SNDR vs 输入频率

目标：100.5@6k、99.4@100k、95.7@2M

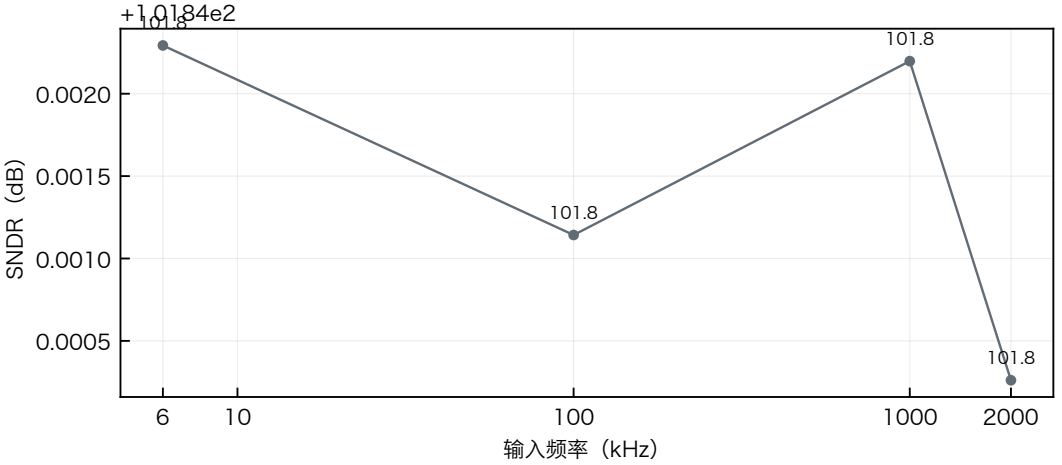
模型未注入抖动/失真，高频偏高；绝对指标不可签核。
